Städtebaulicher und landschaftsplanerischer Ideen- und Planungswettbewerb
„Brunecker Straße (ehem. Südbahnhof)“ in Nürnberg

Protokoll der Preisgerichtssitzung

vom 24.04.2015 im Gebäude der ehemaligen Quelle AG, Fürther Straße 205, Nürnberg

Tarnzahl: 1002

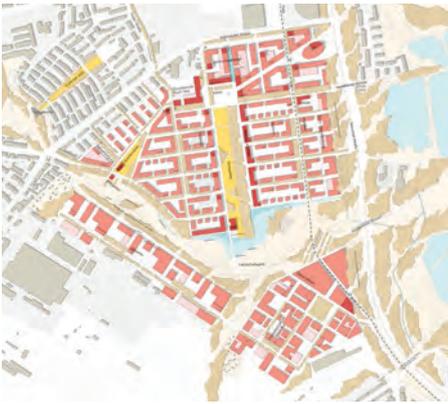
Die große Stärke des Entwurfes – eine Verbindung über öffentliche Räume vom Hasenbuck bis zum Dutzendteich – führt zugleich zur problematischen Konsequenz eines ungünstig zugeschnittenen potentiellen Gewerbegebietes.

Schauen wir zuerst auf die Stärken des Konzeptes: Der große Parkraum des Dutzendteiches wird über die Münchener Straße hinweg in das Entwurfsgebiet gezogen. Der Entwurf dockt damit mit seiner zentralen Grünfläche direkt an das bestehende Naherholungsgebiet an. Diese Parkerweiterung teilt so die neuen Baufelder dergestalt, dass sie als Ergänzungen und Erweiterungen der angrenzenden Stadtgebiete verstanden werden können. Das ist auch explizit das Entwurfsziel.

So wird Modul I zu einer Erweiterung der Siedlung Hasenbuck mit einer Verbindung über einen kleinen Park und einem gut situierten Nahversorger. Dieses Baugebiet hat vielfältige öffentliche Räume, kleine Straßen und Plätze, sehr reizvolle Situationen im Detail. Auch der Lärmschutz zur Bahn, der durch eine Kette von Einzelhäusern gebildet wird, trägt trotz der Länge der Bebauung zu diesen gut strukturierten öffentlichen Räumen bei. Allerdings ist der Lärmschutz der dahinter liegenden Wohnbebauung noch nicht ausreichend gewährleistet.

In der Lösung für Modul I liegt die besondere Qualität des Entwurfes.

Modul II wird durch eine schön proportionierte Stadtstraße, die wieder an die Münchener Straße anschließt, nach Süden begrenzt. Eine dominante Nord-Süd-Verbindung durchzieht das ganze Gebiet und nimmt ÖPNV, Radverkehr und Fußgänger auf, auch ist dies ein potentieller Schnellradweg als „Boulevard“, der Langwasser mit der Altstadt verbindet. Hier würde man sich natürlich auch angrenzende öffentliche Nutzungen wünschen. Kontrovers diskutiert wird in der Jury die Frage, ob dieser Boulevard nicht überinstrumentiert ist. Am Schnittpunkt zwischen „Boulevard“ und Park/Grünzug ergibt sich eine Torsituation mit dem Potential urbaner Nutzungen an dieser zentralen, gut gelegenen Stelle.

Modul III a wird aus der Lage der großen Halle heraus entwickelt. Hier gelingt es sehr einleuchtend, die Halle optional zu erhalten, aber auch andere Lösungen für Gewerbe nicht auszuschließen. Es ergibt sich fast selbstverständlich ein gut proportioniertes Gewerbequartier. Modul IIIb schließt ebenso funktional und logisch an.

Problematisch ist vor allem der Südrand des Moduls IV nördlich des neuen „Brunecker Parks“. Hier entsteht ein ungünstig zugeschnittenes dreieckiges Teilquartier, das für Wohnen am Park sicherlich gut geeignet sein könnte, aber als Gewerbequartier viele Einschränkungen mit sich bringen wird. Die Geometrie des Parks wirkt etwas erzwungen. Auch sind zwei zusätzliche Anschlüsse an die Münchener Straße vorgesehen, die angesichts der hohen Verkehrsbelastung dieser Straße kritisch zu sehen sind und auch nicht unbedingt notwendig erscheinen. Auf die erhaltenswerte Biotopstruktur wird zugunsten des Ost-West-Konzeptes keine Rücksicht genommen.

Der Entwurf ist wirtschaftlich zu realisieren, insbesondere durch kompakte Grünflächen und gut geschnittene Baufelder, bis auf das eben erwähnte Teilmodul IV. Auch die aufwendige Verkehrsinfrastruktur wird kritisch gesehen.

Die hohen stadträumlichen Qualitäten des Entwurfes in Modul I lassen auf eine qualitätsvolle Weiterentwicklung des Gesamtentwurfes hoffen. Die Grundstruktur bietet das entsprechende Potential.
